## **OBSERVATIONS DE LIVRY PARTICIPATIF DANS LE CADRE DE L'ENQUETE PUBLIQUE**

### **PLAN LOCAL D'URBANISME INTERCOMMUNAL GRAND PARIS – GRAND EST**

**Version finale du 24 juin 2024**

**LIVRY-GARGAN**

21 Allée des Charmilles « Tour de l'horloge » en 2024

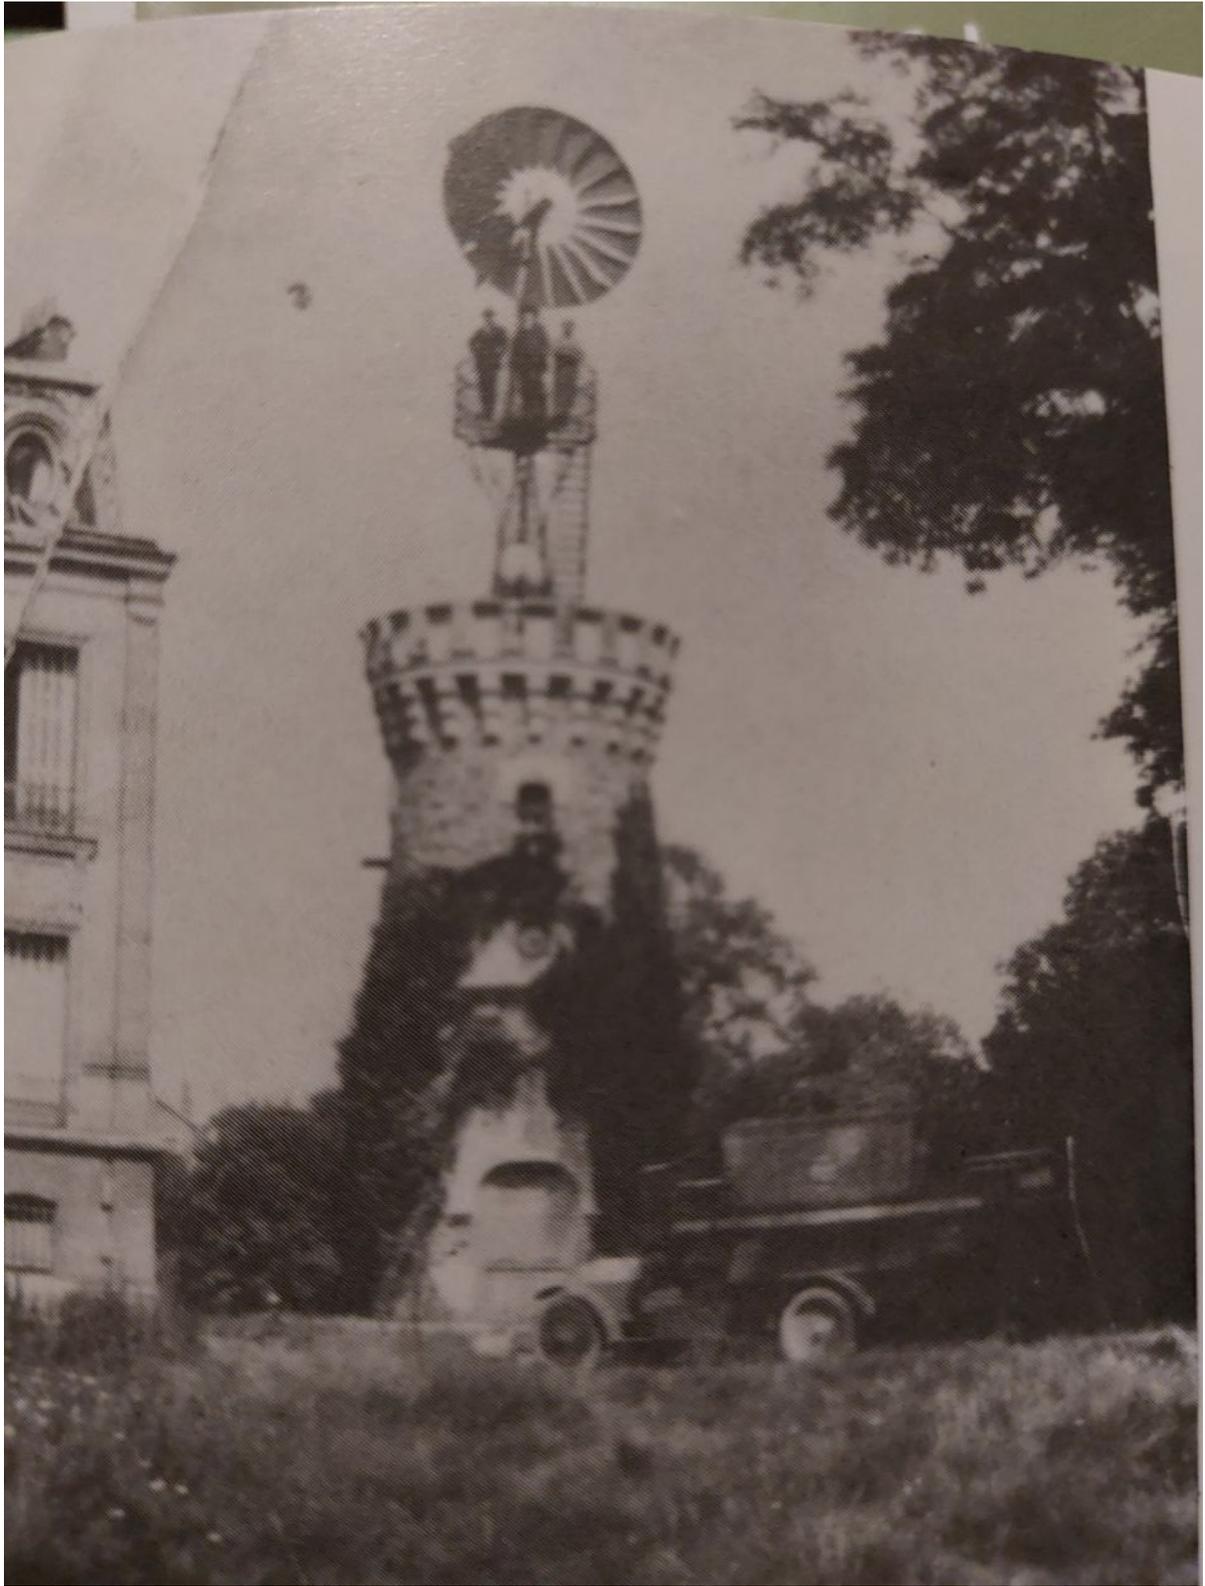
Potentialités et Enjeux : Les vestiges de cette usine, notamment la Tour de l'horloge, présentent un intérêt patrimonial majeur. La préservation de ce site permet de témoigner de l'histoire industrielle locale et de l'ingéniosité des techniques employées à la fin du XIXe siècle. Des projets de réhabilitation ou de mise en valeur patrimoniale pourraient être envisagés pour redonner vie à ce site tout en respectant ses caractéristiques historiques et techniques.

Protection au titre du PLU : La Tour de l'horloge était classée dans le Plan Local d'Urbanisme (PLU) au regard du règlement graphique, bien qu'aucune mention spécifique n'ait pu être retrouvée dans le règlement écrit.

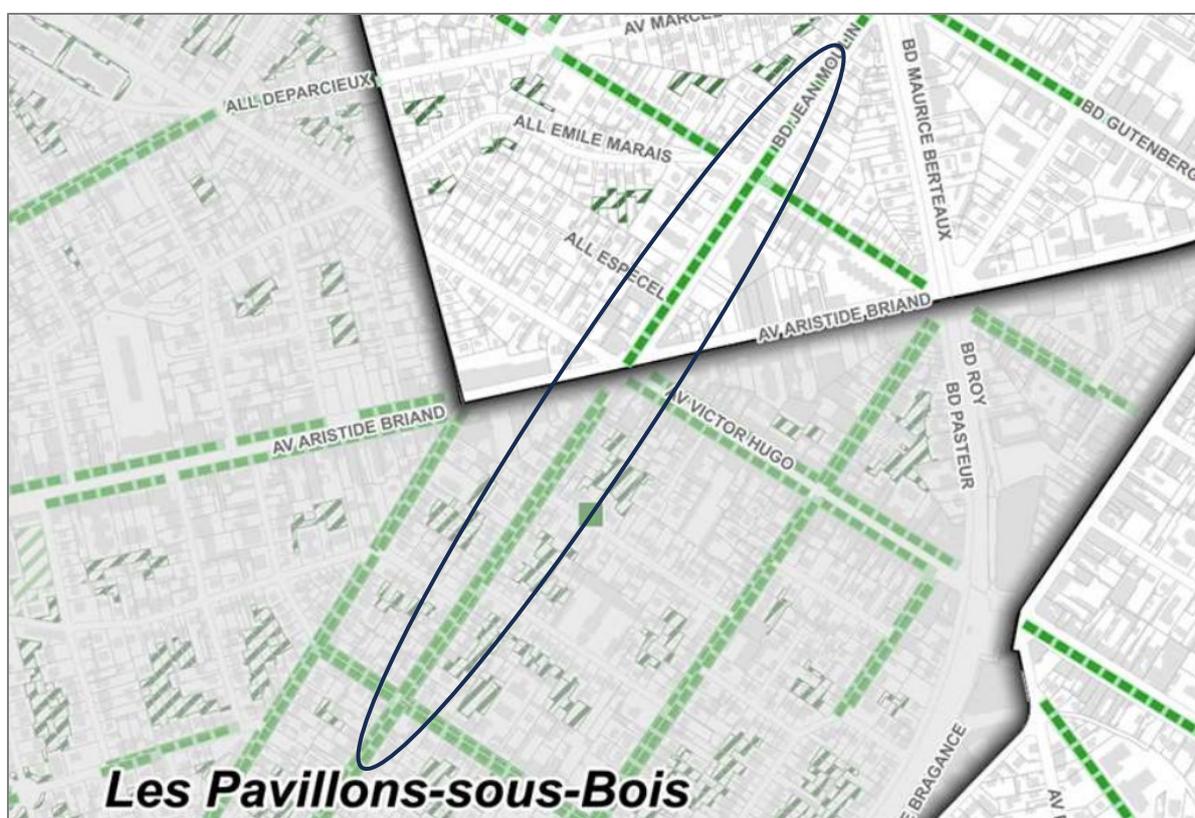
Dans le cadre de l'évolution du PLUi, il est important de signaler que la Séquence paysagère remarquable n°38 du PLU communal de Livry-Gargan, correspondant à un alignement d'arbres situé rue de Vaujours, a été déclassée. Cette modification est clairement visible dans le règlement graphique, que nous avons restitué ici en rouge.

Il est impératif de restituer cet alignement dans le document d'urbanisme. Si la préservation de ces arbres ne pouvait se faire sous l'appellation d' « alignement », il est

recommandé de les inscrire en tant qu'« Espaces Verts Paysagers et Écologiques (EVPE) ». Cette classification permettra de garantir leur protection et leur intégration dans le cadre paysager du parc Georges Clemenceau.

Trame verte et bleue et chemins de randonnée (PLU)

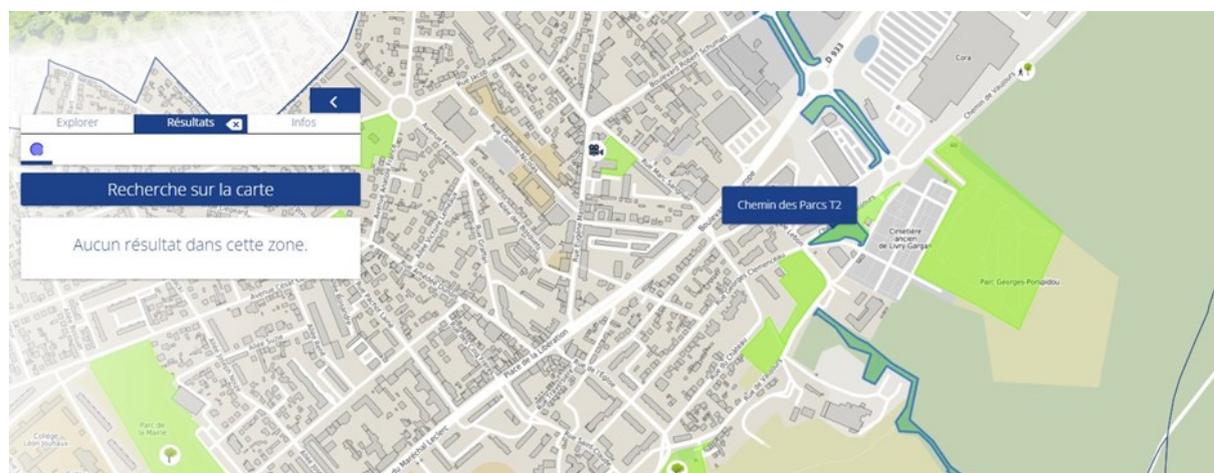
Le Plan Local d'Urbanisme (PLU) de 2005 avait initialement classé le parc Georges-Clemenceau en zone Ns, une zone de protection des espaces naturels. Cette classification visait à préserver les éléments de patrimoine naturel identifiés au plan de zonage, conformément à l'article L123-1-7 du code de l'urbanisme. Cependant, dans le PLU de 2015, le parc ne figure plus dans les zones de protection des espaces naturels. Néanmoins, il reste un élément essentiel de la trame verte de Livry-Gargan, intégrant un chemin de randonnée qui assure une continuité écologique vitale.

Le lac de Sévigné, une zone Pavillonnaire en 2024 :

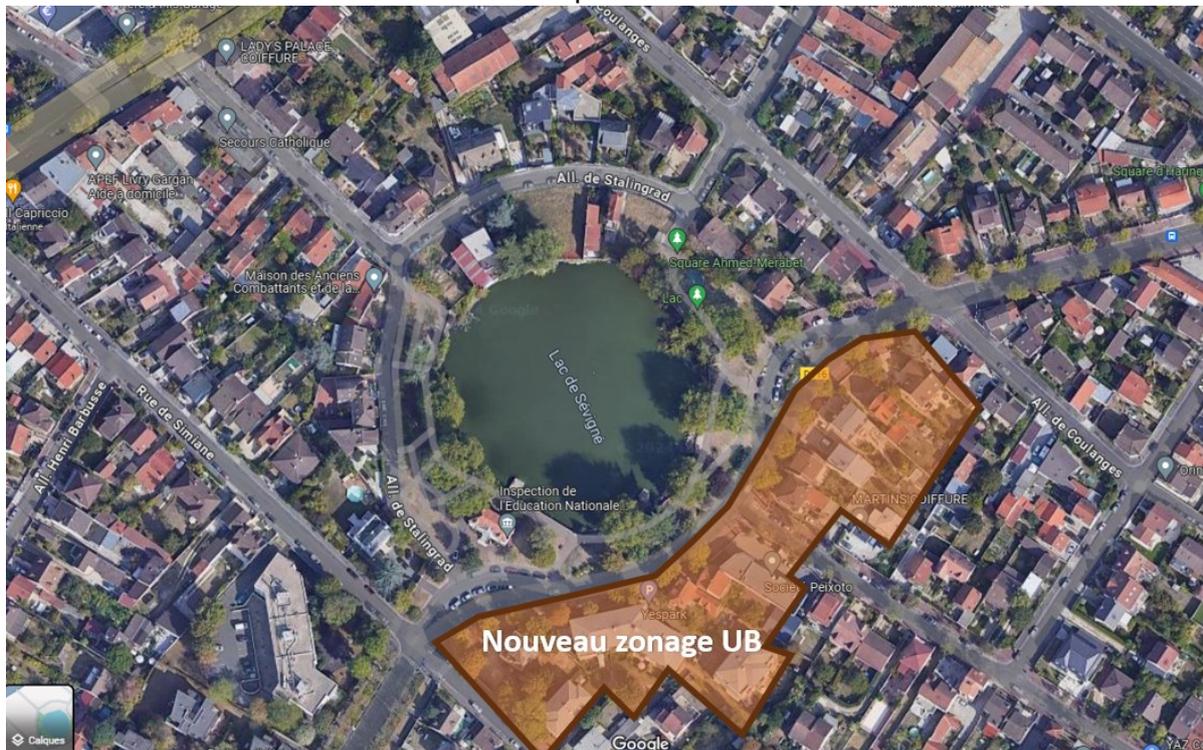
Plan de zonage du PLUi : Une fragmentation urbaine du Lac de Sévigné

**3. Déclassement et urbanisation :** Le nouveau PLUi prévoit le déclassement de certaines zones autour du Lac de Sévigné pour permettre une urbanisation accrue, notamment en zone UB dans le quart sud-est du lac. Cette urbanisation est incohérente avec le projet de réaménagement.

#### Projet d'aménagement du Lac de Sévigné :

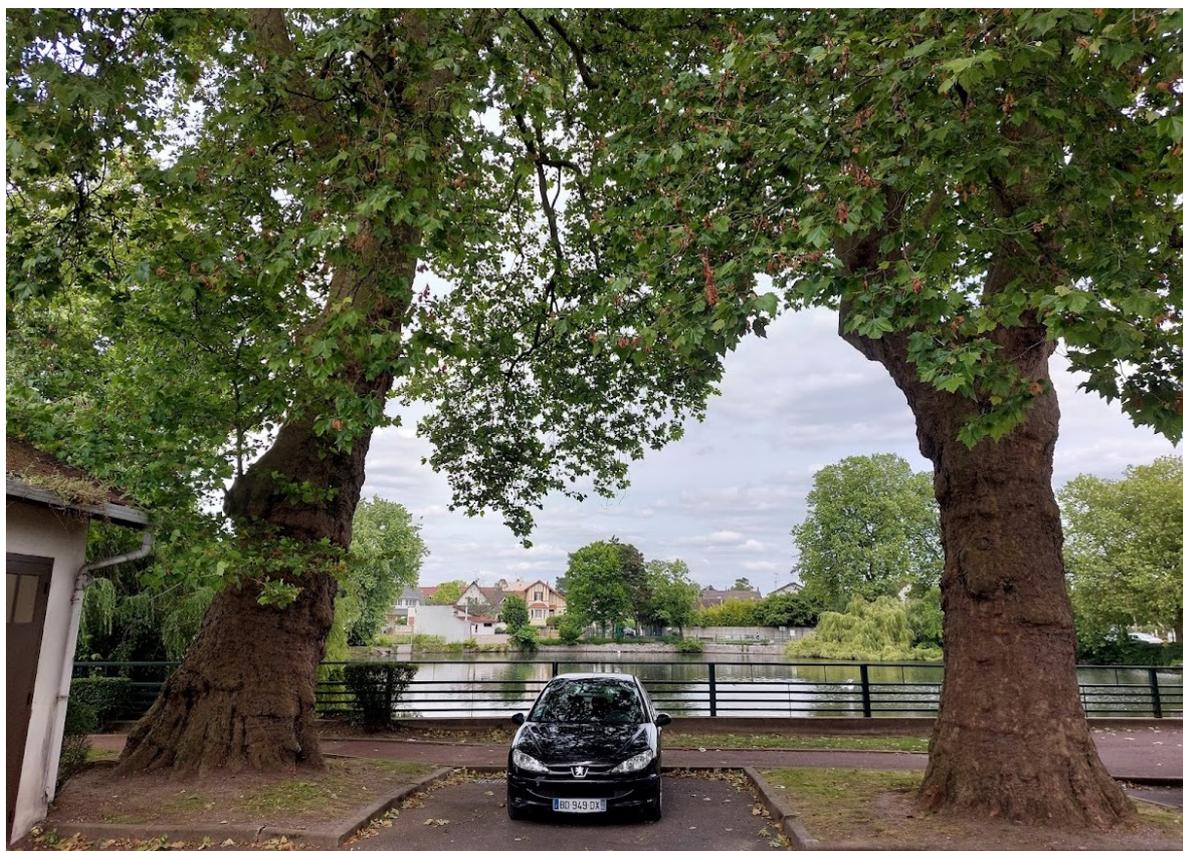
**4. Impact Environnemental :** L'urbanisation projetée pourrait entraîner une perte significative de biodiversité et la destruction d'habitats naturels. Les risques incluent la pollution accrue des eaux, une gestion inadéquate des eaux pluviales, et des inondations potentielles. Des études d'impact environnemental devraient être réalisées.

Règlement graphique 4.2.11.7. PLUi

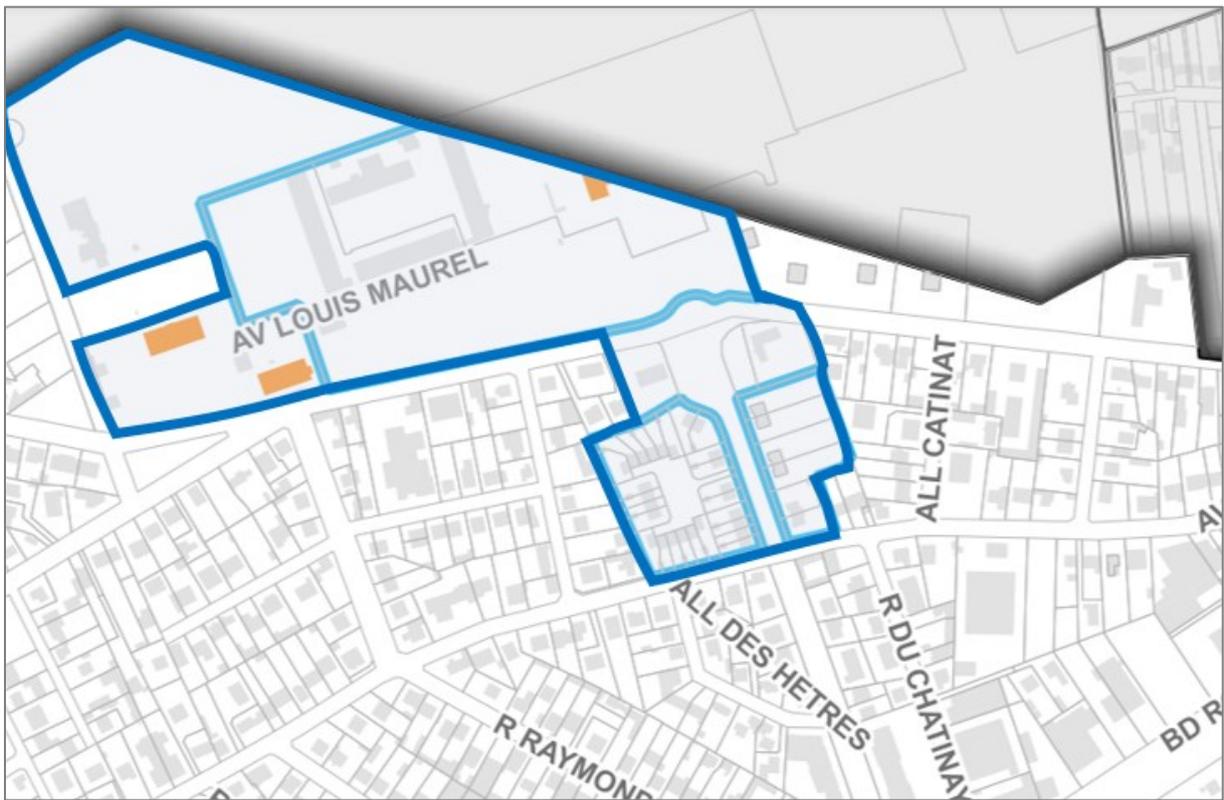
Le règlement graphique présente 4.2.11.7. Présente le site de l'ancienne poudrerie, son quartier et la citée jardin comme segmentés en trois zones distinctes dites « Séquence bâtie remarquable au titre du L.151-19 du Code de l'Urbanisme » (indiquées en contour bleu sur le plan). Cependant, il semble impératif de reconnaître que l'ensemble des bâtiments de l'ancienne poudrerie, ainsi que les habitations situées de part et d'autre de l'avenue de la Poudrerie, constituent un patrimoine unifié hérité de l'ancien site industriel de l'État dédié à la fabrication de la poudre.

Il est donc nécessaire d'inclure tous les bâtiments existants dans cette zone au sein d'un seul périmètre étendu et cohérent. Joint, le plan partiel de la zone concernée avec la correction proposée du périmètre selon cette nouvelle définition.

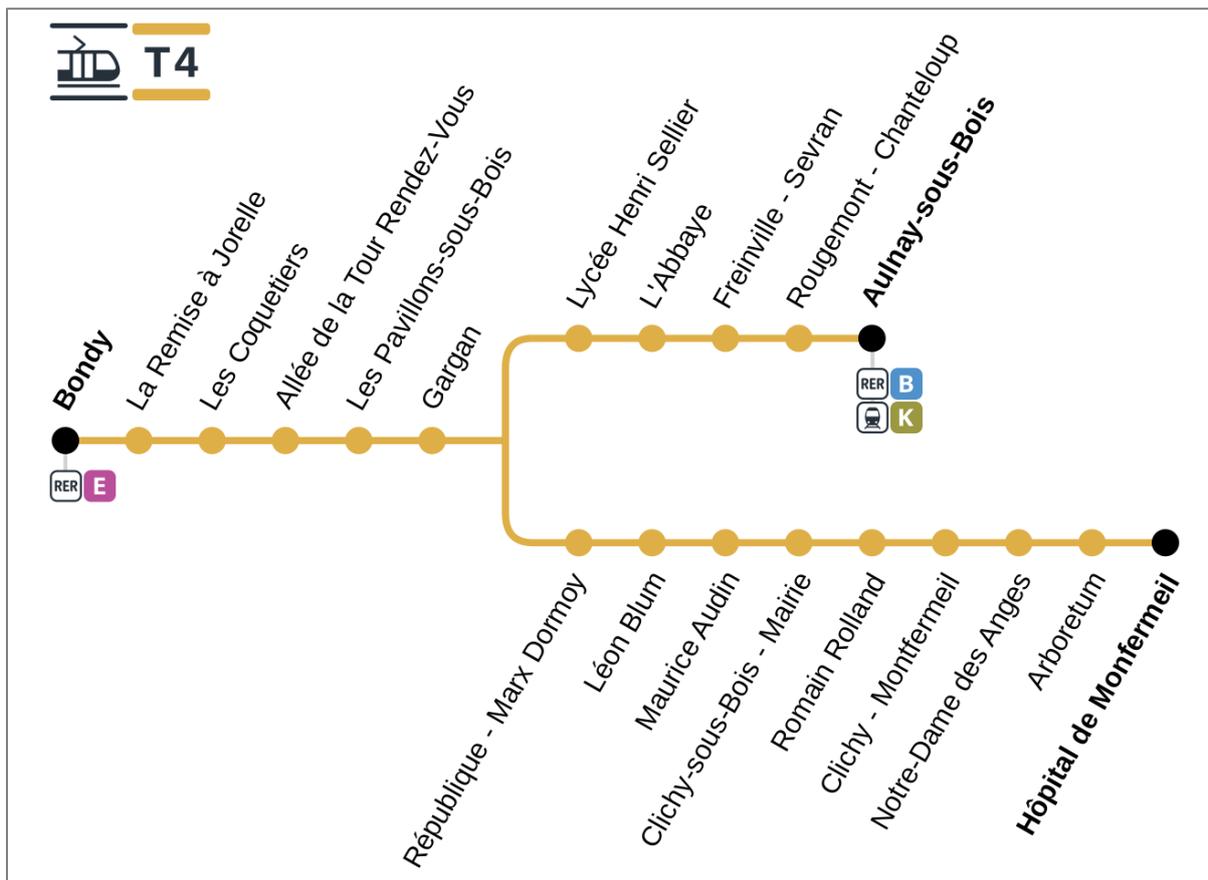
Ces stations ne disposent pas des équipements associés aux "gares" telles que définies dans le PLUi, et leur classification erronée engendre plusieurs implications problématiques :

- 1. Densification Inappropriée :** La classification en "gare" peut entraîner une densification excessive de l'urbanisation autour de ces stations, favorisant des développements en zones UA (haute densité) au lieu des zones Ub (densité modérée) plus appropriées pour l'environnement local. L'utilisation de cette classification erronée est contradictoire avec l'objectif annoncé de protection du tissu pavillonnaire.
- 2. Pression sur les Infrastructures :** Cette classification ne peut qu'augmenter la pression sur les infrastructures locales (routes, services publics, espaces verts), qui ne sont pas conçues pour gérer les volumes de trafic et de fréquentation associés à une "gare".

Sur la ligne du tramway T4, les seules gares répertoriées sont Bondy, Aulnay-sous-Bois, et Hôpital de Montfermeil. Toutes les autres infrastructures sont des stations. Ce plan de ligne (voir l'image jointe) soutient cette classification. Ces distinctions sont essentielles pour une planification urbaine adéquate et cohérente.

1. **Révision du classement des stations T4** : Modifier le classement des stations du tramway T4 à Livry-Gargan dans le PLUi de « gares » à « stations ». Cette révision, reflétant la réalité du terrain, doit être reflétée dans tous les documents cartographiques et réglementaires du PLUi.
2. **Coordination avec les autorités de transport (SNCF)** : Collaborer étroitement avec les autorités responsables du tramway T4 pour aligner les classifications et les réglementations avec la réalité fonctionnelle et les besoins opérationnels des stations de Livry-Gargan et du territoire dans son ensemble.
